PROJET DE PARC EOLIEN DE CHAINTRIX-BIERGES

Mémoire de réponse à la demande du
complément du 17 octobre 2018

Mai 2019

Carte des accès et des passages de câble

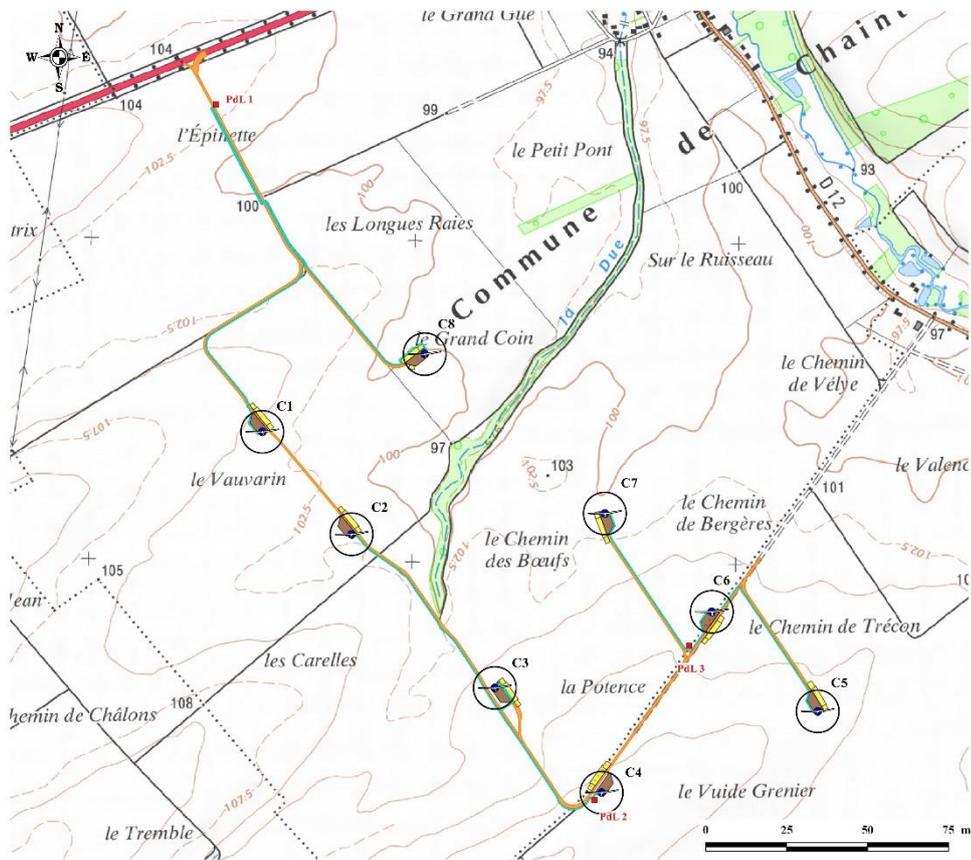
À l'onglet 5-2.a Étude d'impact, il est écrit que le dossier contient le plan d'ensemble prévu à l'article D. 181-15-2-1-9. Or ce plan à l'échelle 1/200e n'est pas présent mais remplacé par un plan au 1/1000. Cette échelle est acceptable, compte-tenu de la superficie du projet. Néanmoins, ce plan ne représente pas les éoliennes construites ou à construire à proximité du projet, ni leurs réseaux. Le plan devra être revu en conséquence.

À l'onglet 4 « Plans réglementaires », page 11, il y a 2 erreurs de numéros de parcelles pour les E8 et E9. Il faut remplacer ZW 16 par ZT 16. Une correction est attendue.

Le plan de masse général ne précise pas le numéro de la parcelle d'implantation pour le PDL 1. Cette absence sur le plan de masse doit être corrigée.

L'ensemble des plans de masse de la partie « 4-Plans Réglementaires » a été mis à jour avec l'ajout du parc éolien de Somme-Soude qui se situe à proximité du projet de Chaintrix-Bierges. Les réseaux de ce parc ne sont en revanche pas connus par le pétitionnaire. Selon toute vraisemblance, ces réseaux doivent probablement suivre les chemins d'exploitation créés et se raccorder aux postes de livraison du parc de Somme-Soude, situé dans la direction opposée du parc de Chaintrix-Bierges.

Après vérification, il apparaît que ce soit la section sur le plan cadastral qui était fautive. La bonne parcelle était la ZW16 et non la ZT16.

Il est précisé qu'avec le changement d'implantation, il s'agit maintenant de la parcelle ZW14 sur laquelle est implantée l'éolienne E8. La correction a été faite sur les plans.

Le numéro de la parcelle d'implantation du PDL1 a été ajouté au plan de masse.
